浜岡原子力発電所4号炉 高経年化技術評価に係る審査コメント反映整理表
(共通事項)

No.	日付	資料	ページ	質問・コメント内容	コメント対応 (資料修正がある場合、 末尾()内は修正ページ)	回答日	完了
1	10月21日	本冊	11	「原子力規制法に基づく定期事業者検査を受検するとともに、定期事業者検査についても、定期安全管理審査において審査されている」の記載はいつ時点の説明か(炉規法改正前か)、また現行の法令ではどのような妥当性の確認が行われているかが不明瞭なので、明確に記載すること	P12第一パラグラフに記載のとおり2013年7月7日以前の法体系であるため、現行の法体系の記載に以下のとおり修正する。 「さらに、原子炉等規制法に基づく定期事業者検査を受検するとともに、定期事業者検査についても、その実施に係る組織等の妥当性が定期安全管理審査において審査されている。」の記載を、 「さらに、原子炉等規制法に基づく定期事業者検査にて技術基準への適合を確認している。また、2020年4月からは原子力規制検査にて定期事業者検査を含む保安活動を常時チェックされる仕組みが構築されている。」の記載に今後補正にて修正する。 (本冊11ページ)	2022年11月2日	2022年11月2日
2	10月21日	本冊	12	第一パラグラフに記載されている各検査及び審査の法的位置づけについて現行の法令での対応を明確に記載すること	同上	2022年11月2日	2022年11月2日
3	10月21日	本冊 補足説明資料	13 補足 P17	「(4)保全の実施」：保全活動の、運転監視、巡視点検、定期的な試験及び点検について具体的に記載すること。	本冊「2.4(4)保全の実施」及び補足説明資料(共通事項)「3.浜岡原子力発電所における保全活動」に追記する。なお、本冊については、今後補正にて修正する。 (本冊13ページ、補足説明資料(共通事項)17ページ)	2022年11月2日	2022年11月2日

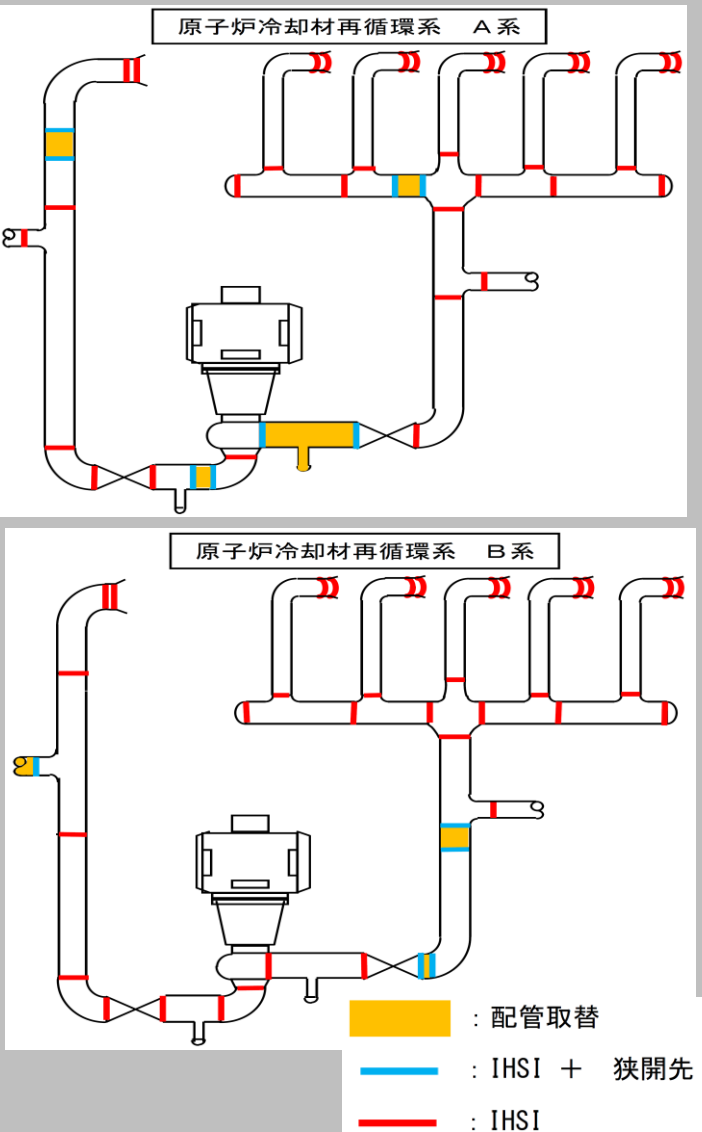
6	10月21日	補足説明資料	16	補足説明資料P16表13に記載された中性化深さ実測値の測定結果について、平均値の元となるデータを示すこと。	測定結果は平均値ではなく、実測値の最大値である。 各実測値の結果を補足説明資料別紙5に追記する。 (補足説明資料(コンクリート構造物及び鉄骨構造物)別紙5 5-16ページ)	2022年11月2日	2022年11月2日
